DEPARTAMENTO DE EVALUACIÓN DE ESTUDIOS DE IMPACTO AMBIENTAL

DEIA-DEEIA-AC-0169-0911-2022

De acuerdo con lo establecido en el artículo 43 de Decreto Ejecutivo No. 123 de 14 agosto de 2009, modificado por el Decreto Ejecutivo No. 155 de agosto de 2011, le solicitamos segunda información aclaratoria al Estudio de Impacto Ambiental (EsIA) Categoría II, titulado “EMBARCADERO” a desarrollarse en el corregimiento de Juan Díaz, distrito y provincia de Panamá, que consiste en lo siguiente:

Imagen No.1 Superficies totales de las fincas

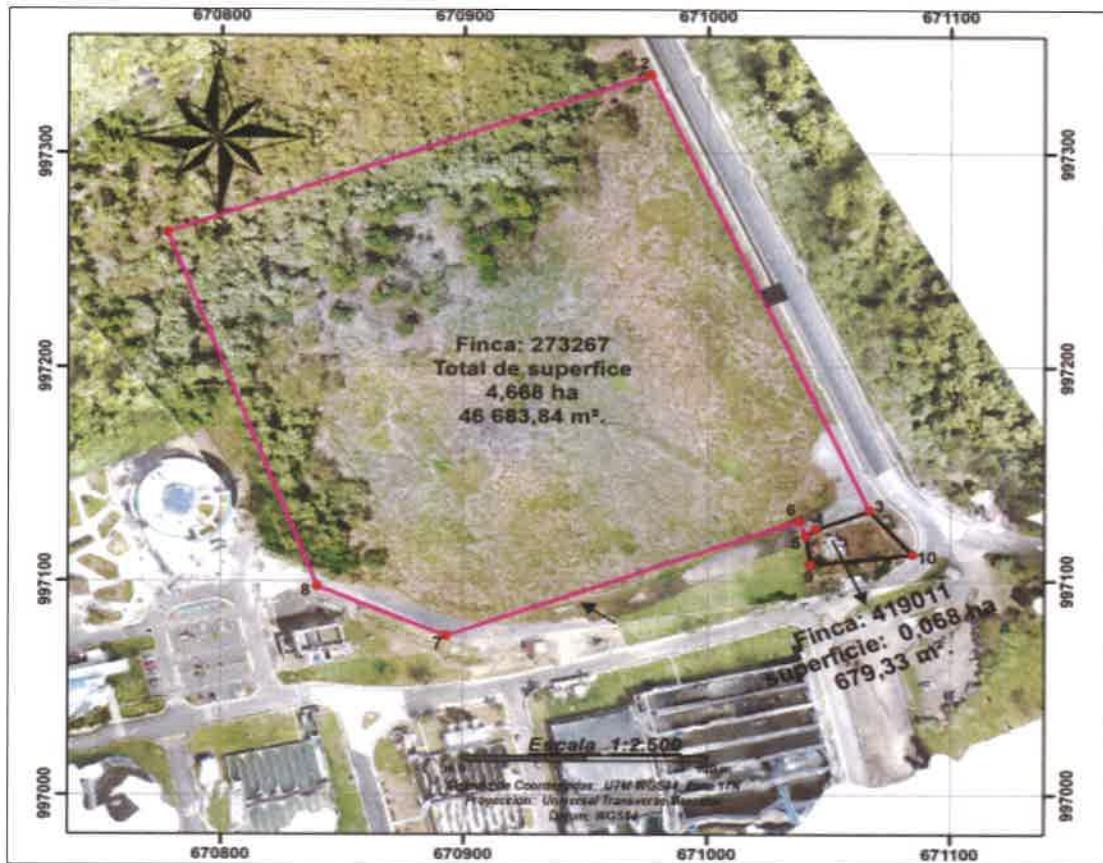
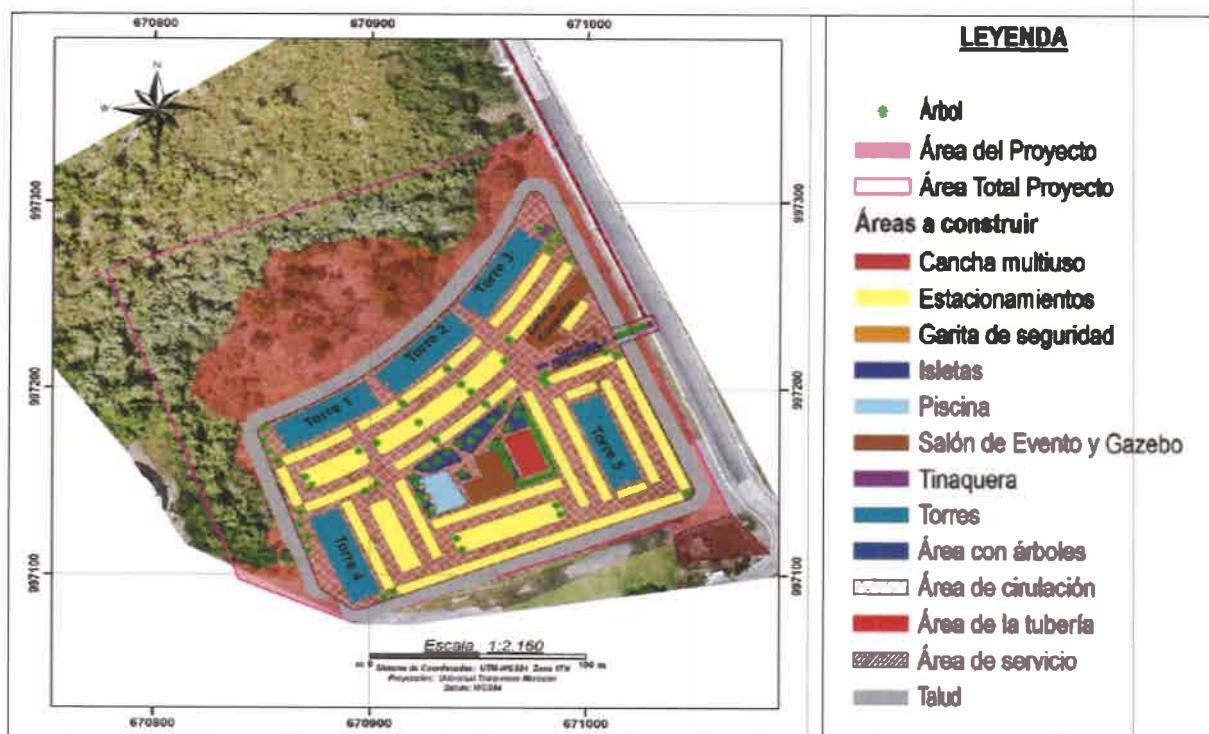
El promotor ha estimado realizar dentro de los trabajos de terracería, un relleno de 75,747.65 m³, hasta alcanzar la altura de 6.50 metros.
